# 川内原子力発電所 1号炉及び2号炉

## 標準応答スペクトルを考慮した地震動評価における 地下構造モデルの設定について (コメント回答)

2023年2月1日  
九州電力株式会社

#### ■ 伝達関数の比較

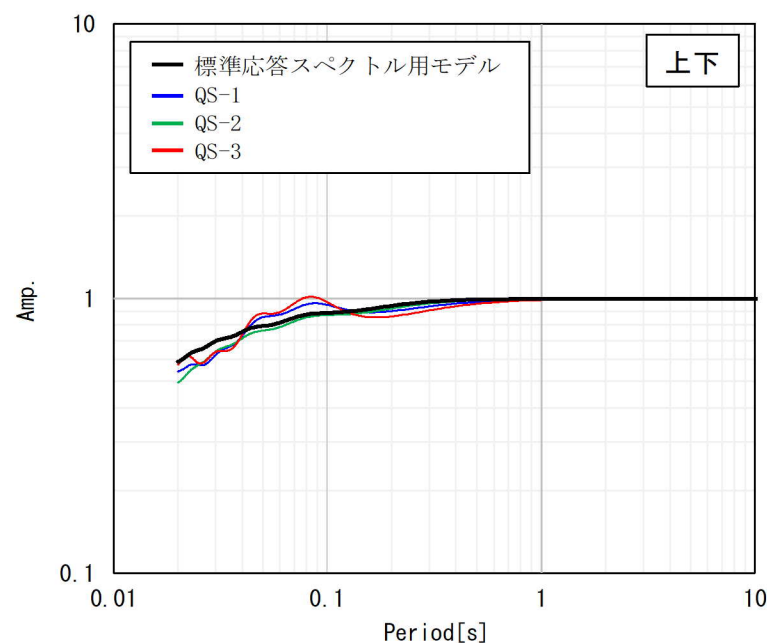
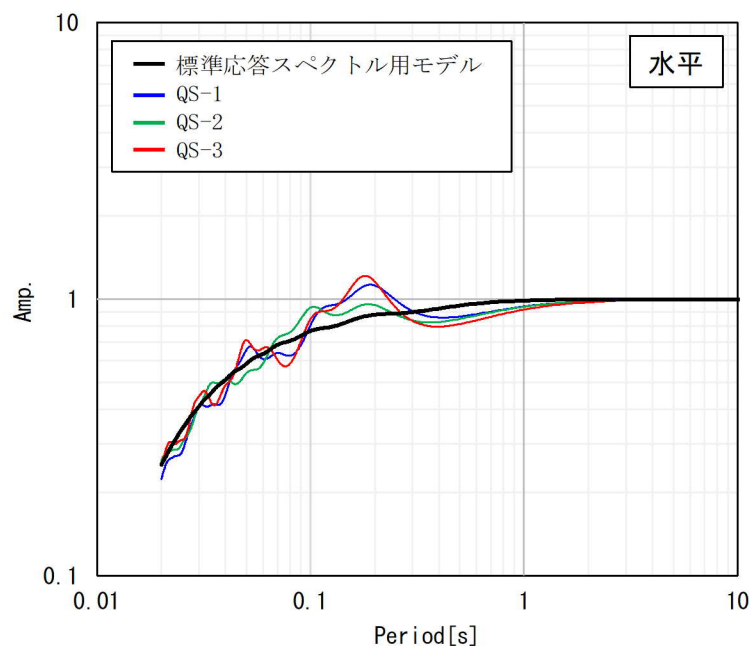
### ■ 第1103回審査会合におけるご指摘

- 地下構造モデルについて、地震観測記録等に見られる一部の周期帯におけるピークが適切に評価できていないことを踏まえ、検討すること。

- 標準応答スペクトル用モデルによる理論伝達関数（解放基盤表面／EL. -200m）が、PS検層モデルによる理論伝達関数（解放基盤表面／EL. -200m）に対して、同等もしくは上回ることを確認。
- なお、一部の周期帯（水平：0.1~0.2秒付近、上下：0.05~0.1秒付近）において下回るが、PS検層モデルの伝達関数が有する特徴的なピークの影響によるものと考えられる。
  - 追加調査ボーリングのPS検層結果は、標準応答スペクトル用モデルに比べ、速度構造のコントラストが大きく、その結果として、PS検層モデルの伝達関数に特徴的なピークが現れていると考えられる。（補足③参照）
  - 追加調査ボーリングは炉心から離れた地点で実施しており、浅部の速度構造は④速度層、深部は⑤速度層に対応するため、速度層境界でコントラストが大きくなる。（46頁~48頁参照）
